Commune de Saint Maximin la Sainte Baume

PLAN LOCAL D'URBANISME

Modification n°2

1. Notice de présentation

Aménagement aire covoiturage :

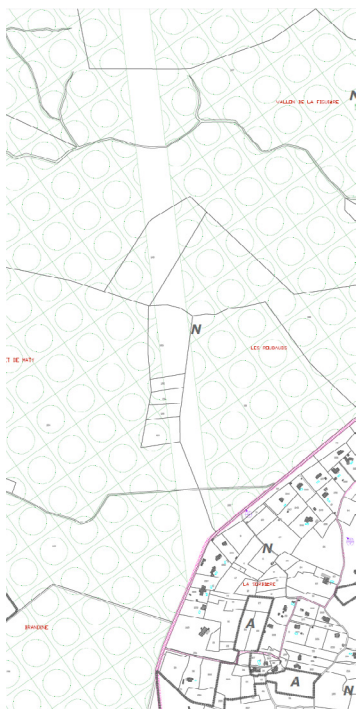
Dans le cadre de la présente modification, il est à cet effet créé un nouvel emplacement sur la parcelle AO 314, emplacement réservé au bénéfice de la commune et qui couvre une superficie de 1073 m².

Cet emplacement réservé est matérialisé au document graphique du PLU (ER n°8) et dans la liste des emplacements réservés.

Couloir EBC
PLU approuvé

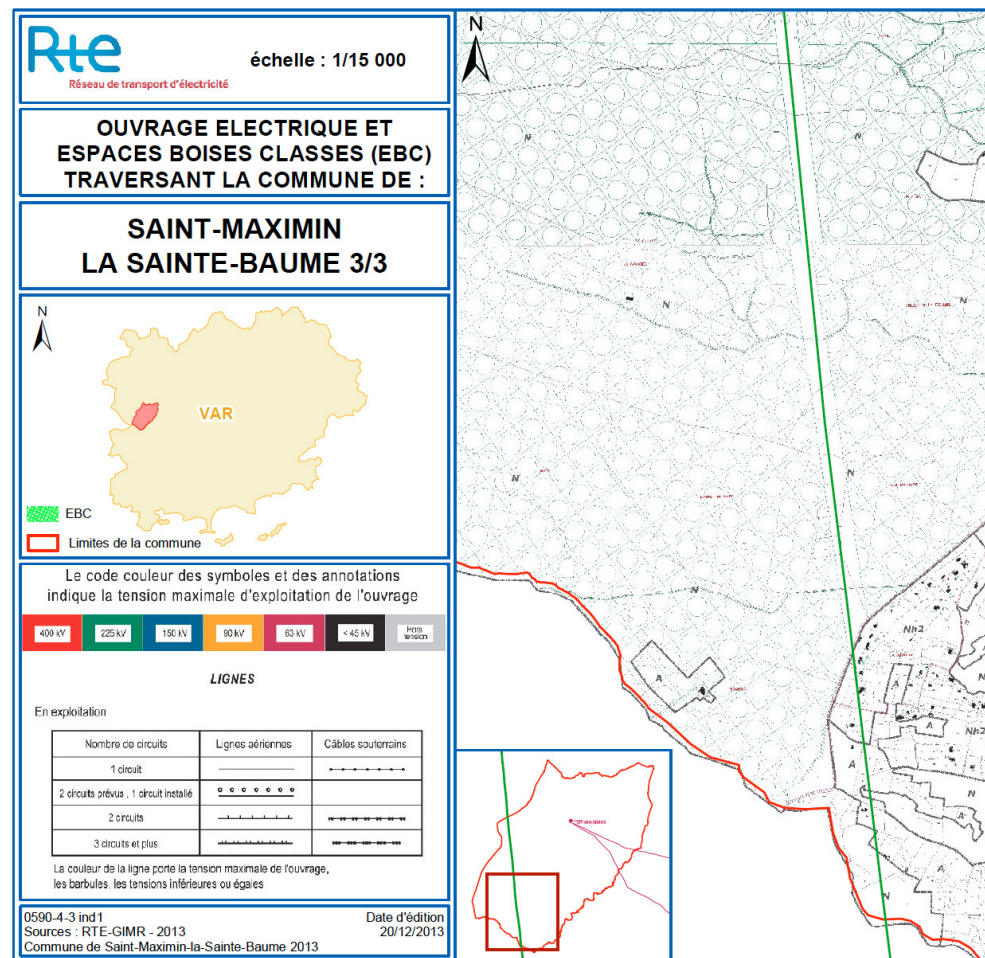
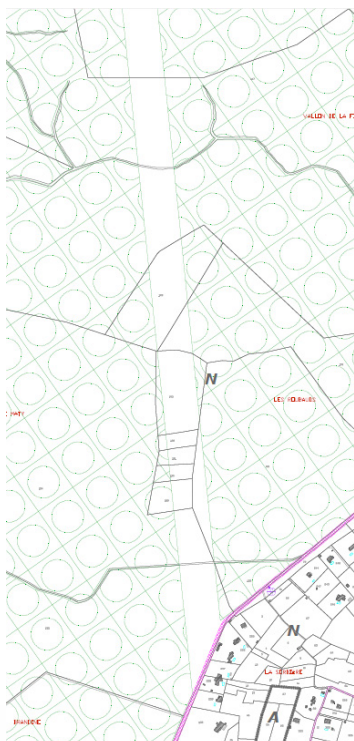
La société RTE, gestionnaire du réseau électrique a informé la commune d'erreurs dans ces reports graphiques sur le plan des servitudes et sur le plan de zonage dans le tracé du couloir des EBC pour la ligne Boute-Le Coudon. Ces erreurs sont corrigées au travers de la présente modification avec un nouveau tracé du couloir des EBC (mais sans aucune modification de sa largeur) et un nouveau plan des servitudes d'utilité publique annexé au dossier PLU.

Couloir EBC
PLU modifié
